Étude d'impacts sur  
l'environnement déposée au  
ministère de l'Environnement, de la  
Lutte contre les changements  
climatiques, de la Faune et des  
Parcs – Document de réponses

General Dynamics Produits de défense et de  
Systèmes tactiques – Canada (GD-OTS)

Le 14 août 2025

**Réponses aux questions et commentaires  
du MELCCFP pour le projet  
d'agrandissement de l'usine de fabrication  
de matériaux énergétiques de General  
Dynamics sur le territoire de Valleyfield**

**CARTE 3**  
Empiètement permanent en milieu humide

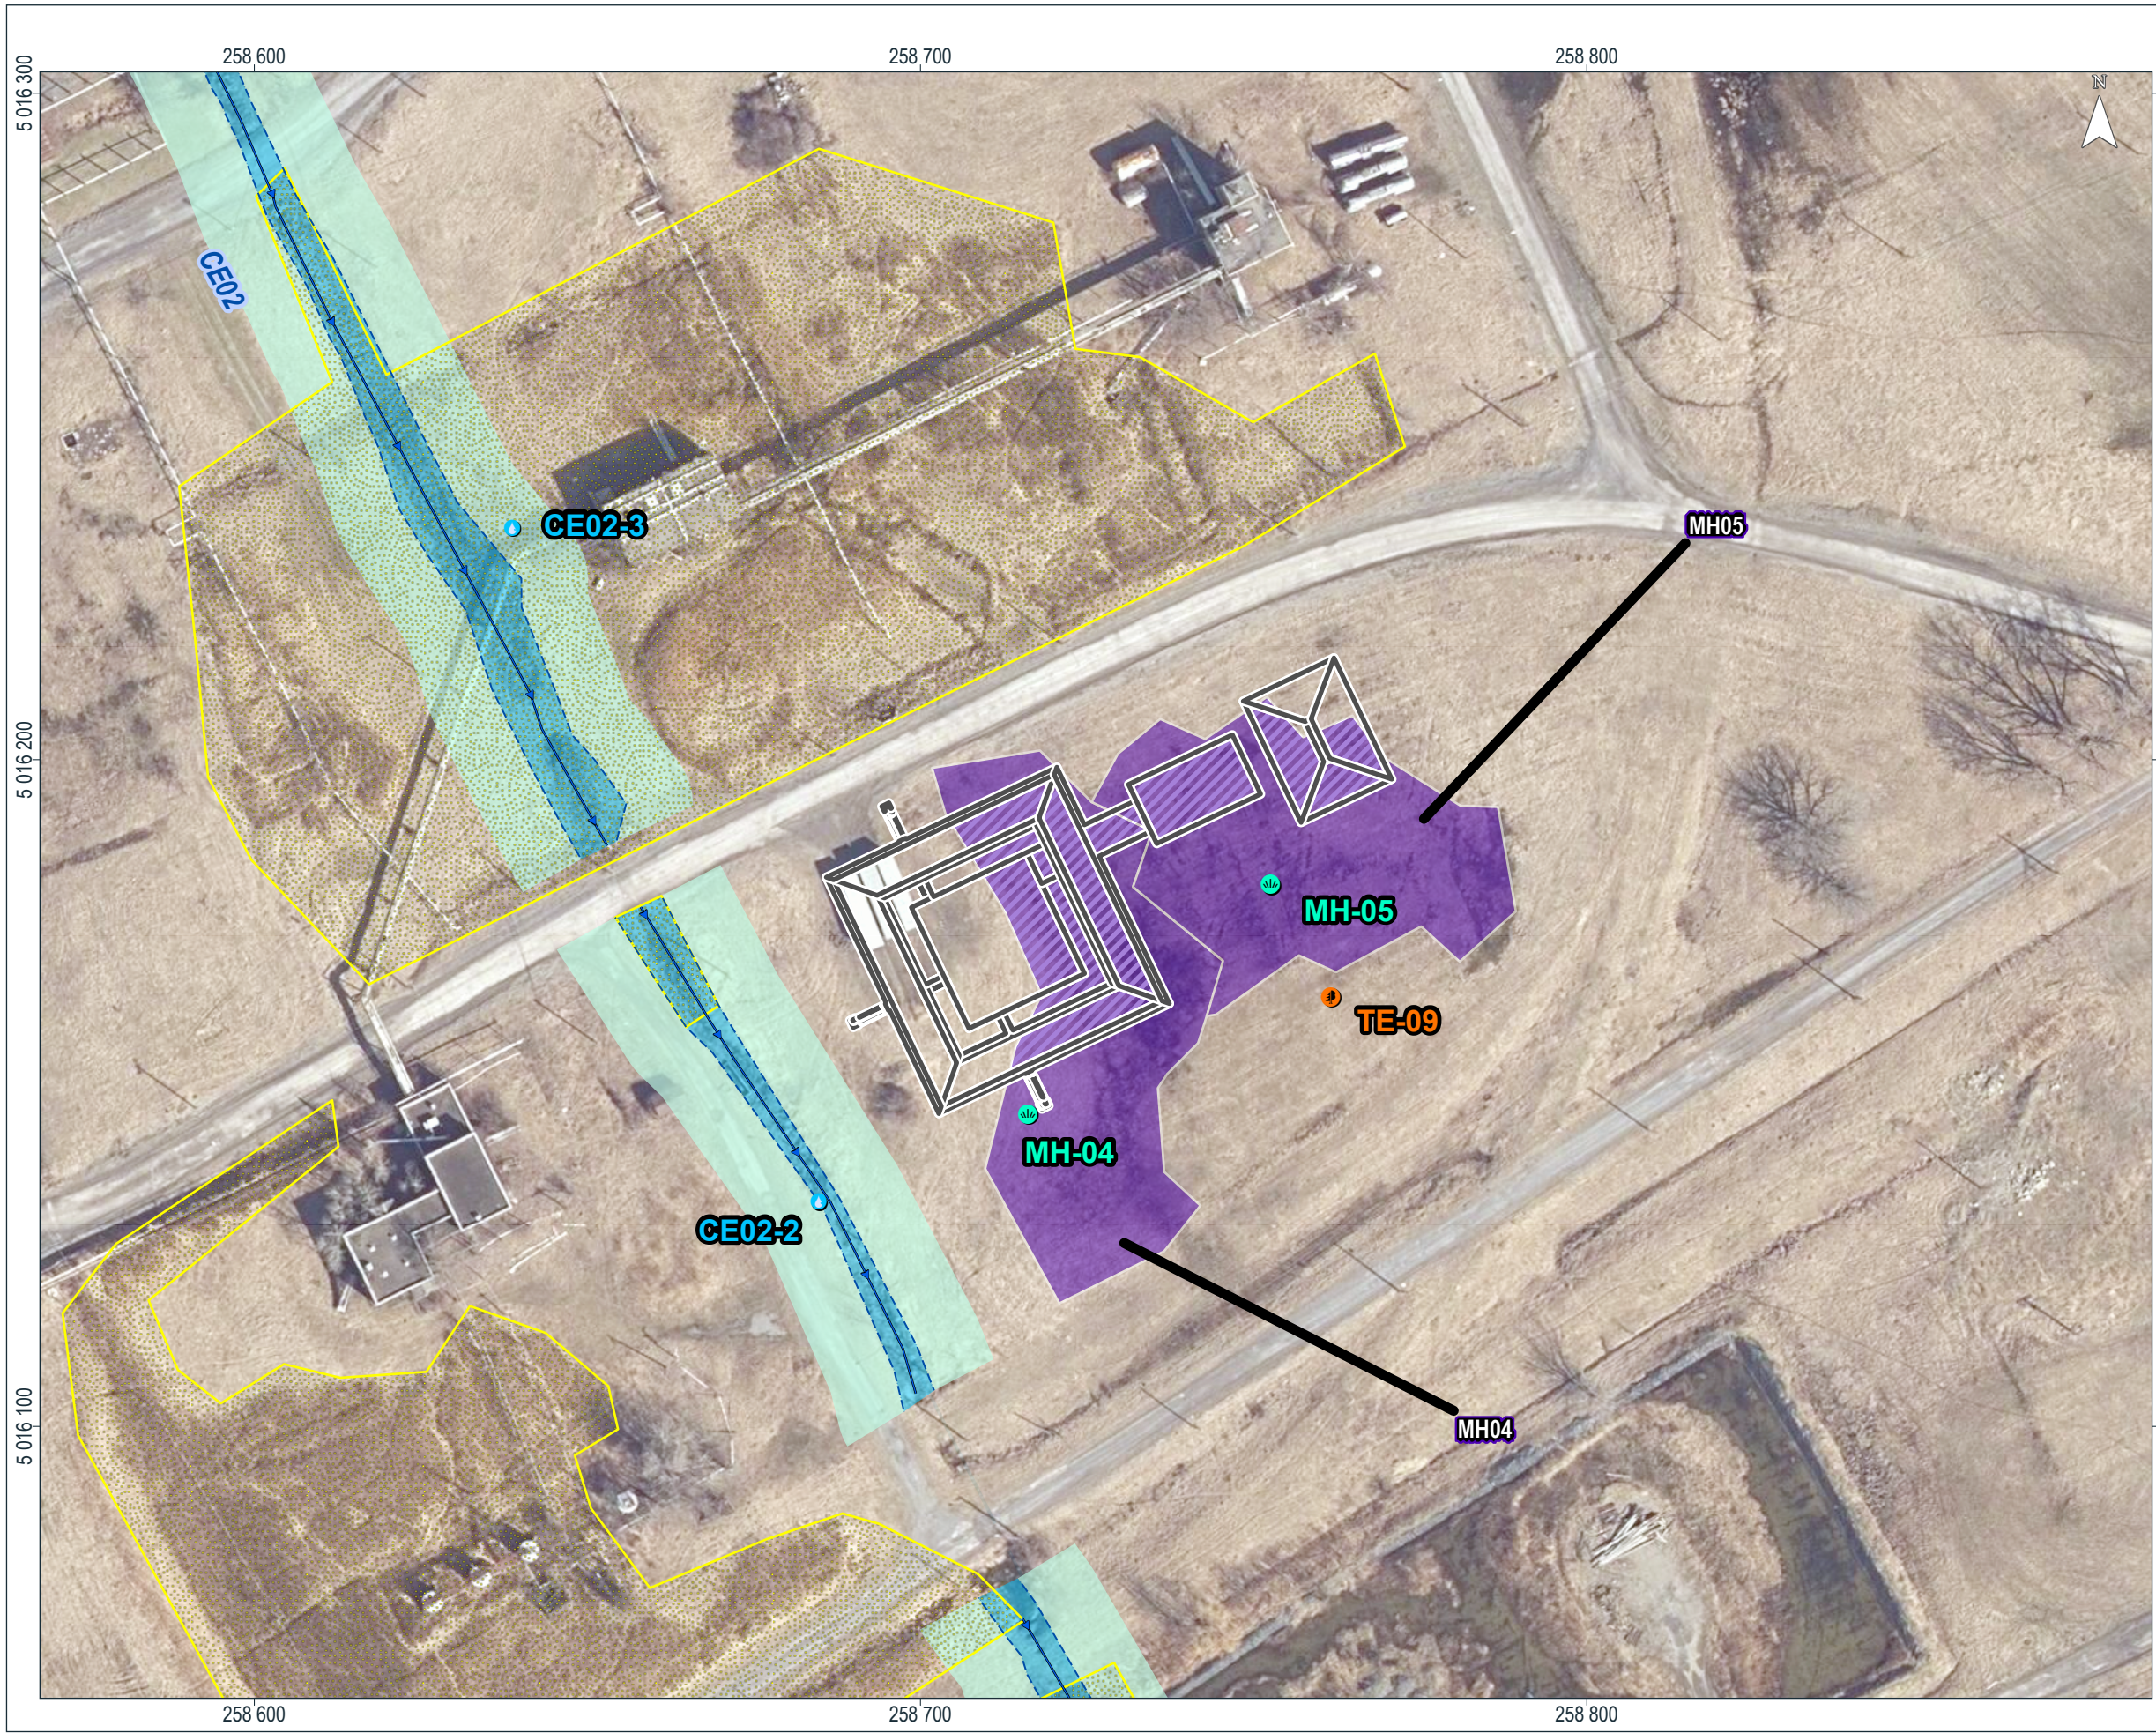
- Indiquer sur une carte la localisation des empiétements temporaires en bande riveraine et en milieux humides et hydriques issus de la phase de construction et calculer les superficies (en m<sup>2</sup>) séparément, et par milieux.
- Indiquer sur une carte la localisation des empiétements permanents en bande riveraine et en milieux humides et hydriques pour chaque nouveau bâtiment et calculer les superficies (en m<sup>2</sup>) séparément, par bâtiment et par milieu.
- Évaluer la possibilité de déplacer les bâtiments pour limiter l'impact sur le milieu hydrique et l'habitat du poisson.
- Justifier, le cas échéant, l'empiètement résiduel et indiquer des mesures de minimisation.
- Dans les cas d'empiétements temporaires, préciser les mesures prévues afin d'assurer la remise en état de ces superficies.

La carte 3 présente les seuls empiétements permanents en milieu humide, soit ceux du bâtiment 710. Il s'agit d'un empiètement temporaire total de 1 140 m<sup>2</sup>.

Aucun bâtiment n'est construit dans la rive ou le littoral d'un cours d'eau ni dans l'habitat du poisson. La position du bâtiment 907 a été déplacée hors du milieu humide pour éviter l'impact sur ce milieu sensible.

Il est impossible d'éviter complètement l'empiètement en milieu humide en raison des distances de sécurité minimales à respecter entre les bâtiments.
